Dringende Sicherheitsinformation

Field Safety Notification (FSN)

Produktrückruf

Kundenspezifischen Sets & Behandlungseinheiten der Firma Hell & Co. GmbH

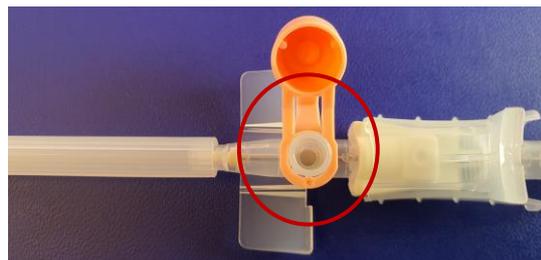
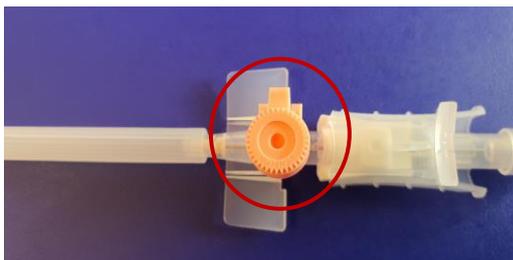
Als von BD identifizierte Grundursache über gemeldete Leckagen an der Injektionsöffnung der BD Venflon Pro Safety Kanülen, wurde eine im Jahr 2019 durchgeführte Änderung der Abmessungen des Injektionsportventils ermittelt (siehe Abbildungen). Diese Änderung wurde durchgeführt um die EO – Sterilisation zu ermöglichen.

Als Korrekturmaßnahme der Firma BD, wurde ein Wechsel des Sterilisationsverfahrens durchgeführt, hierbei erfolgte die Umstellung von Ethylenoxid (EO) auf Elektronenstrahlung (E-Beam).
